Oggetto: Istanza per il rilascio del provvedimento autorizzatorio unico regionale ai sensi dell'art. 27-bis del D.Lgs.152/2006 relativa al progetto di realizzazione ed esercizio di un impianto fotovoltaico a terra della potenza di 5,99 MWp in località Santa Chiara del Comune di **Guglionesi** (CB). Proponente: **MAG UMBRIA MOLISE SRL**.

CONVOCAZIONE CDS DECISORIA del 18 Febbraio 2025

PARERE DI COMPETENZA DELLA SABAP MOLISE

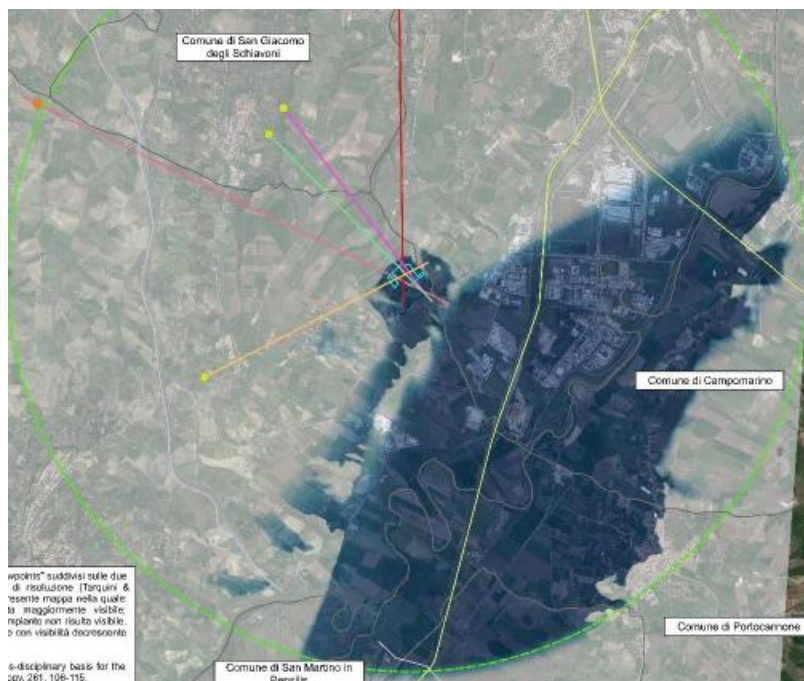
In definitiva, dato atto che il piano impone di conservare, tutelare e valorizzare la compagine agraria dell'areale MP1, **occorrerà valutare se gli elementi costitutivi di tale contesto paesaggistico (compagine agraria e morfologica legata al particolare sistema insediativo stratificato nel corso del tempo) possano essere ancora percepiti come tali a seguito, non già della realizzazione dell'impianto, bensì a seguito dell'eliminazione della formazione boscosa.**

Analizzando le NTA del piano paesistico n. 1, all'art. 8 lett. b) si rileva che costituisce elemento percettivo “La vegetazione arborea, erbacea e prativa (bosco fitto, rado, ceduo, tagliato, ...)” e che all'art. 55 in merito alle pratiche forestali è previsto che **Al fine di evitare l'erosione del territorio, occorre tutelare le preesistenze boschive impedendone il taglio dissennato.** Occorre favorire la ricostituzione, in queste zone, di un patrimonio boschivo ormai disperso, con sistemazioni idrauliche e forestali. ... Occorre evitare che la realizzazione di trasformazioni antropiche quali la costruzione di edifici, strade, fognature, ecc. comporti danni al patrimonio boschivo e forestale; **per questo è inibito il taglio ed il diradamento del patrimonio boschivo nella costruzione di queste strutture**”.

Dunque per la realizzazione dell'impianto in esame dovrebbe essere rimossa gran parte della formazione boscosa presente, producendo l'eliminazione di un bene paesaggistico tutelato dal D.Lgs. 42/2004.

Figura 32 – Vista prospettica dell'impianto fotovoltaico comprensivo di fascia mitigazione perimetrale

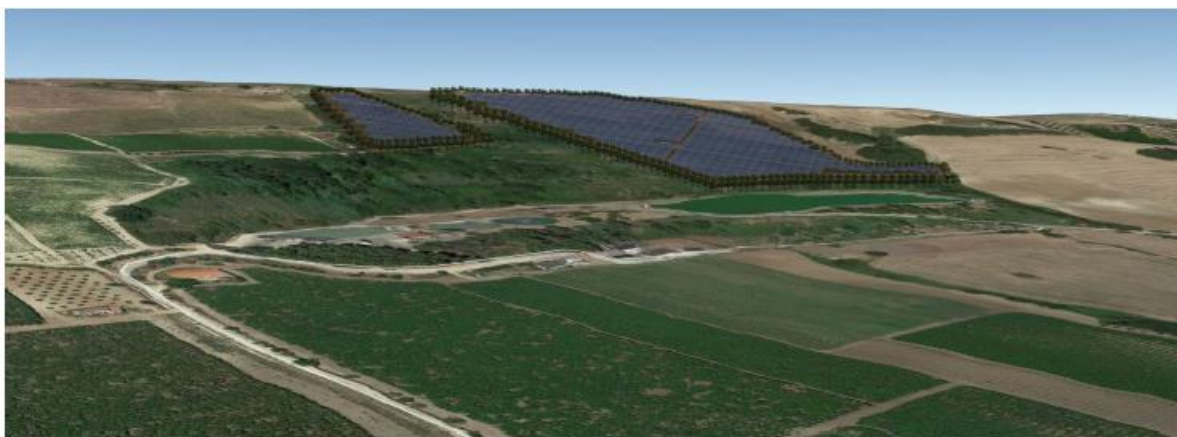
Vi è da dire, inoltre, che le stringhe fotovoltaiche sono disposte su siti di versante, per giunta con andamento trasversale alle linee di livello, così come si percepisce dal fotorender sottoriportato, in netta contrapposizione a quanto riportato dall'art. 47 delle NTA che prevede la dislocazione degli elementi tecnologici in zone nascoste evitando aree emergenti, come nel caso di specie (v. fotorendering fig. 32).
